REGISTRE PUBLIQUE D'ACCESSIBILITE

ECOLE PAUL LANGEVIN

DIAGNOSTIC D'ACCESSIBILITE DES BATIMENTS ERP

ECOLE PAUL LANGEVIN

Obstacle critique n° **D8.1**

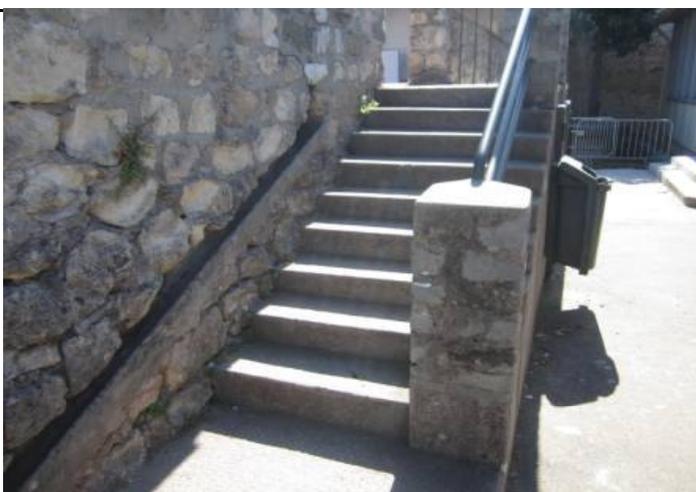
Escalier non doublé d'un dispositif de franchissement conforme

Installer une plate-forme élévatrice extérieur sous gaine desservant la cour de récréation et le niveau -1.
La plate-forme devra être de dimensions conformes et répondre à la norme NF EN 81-41 ou à tout système équivalent permettant de satisfaire à ces mêmes exigences afin d'être accessible.

Ce type d'élévateur n'est pas soumis à dérogation si la hauteur à franchir n'excède pas 3.20 m.

Obstacle critique n° **C8.2**

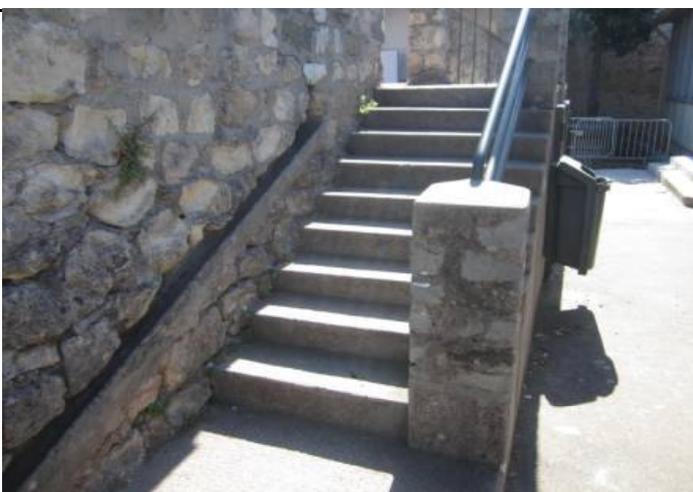
Sécurisation des marches absente et/ou non conforme

Principe
Modifier et/ou compléter la signalisation et/ou les équipements selon le tableau ci-dessous.
NB :

- Bande podotactile posée en amont de la volée de marches descendantes, à 50cm du premier nez.
- Nez de marches contrastés, sans débord excessif et antidérapants
- 1ère et dernière contremarches contrastées
- Main courante continue, facilement préhensible, contrastée et dépassant d'une longueur de marche.
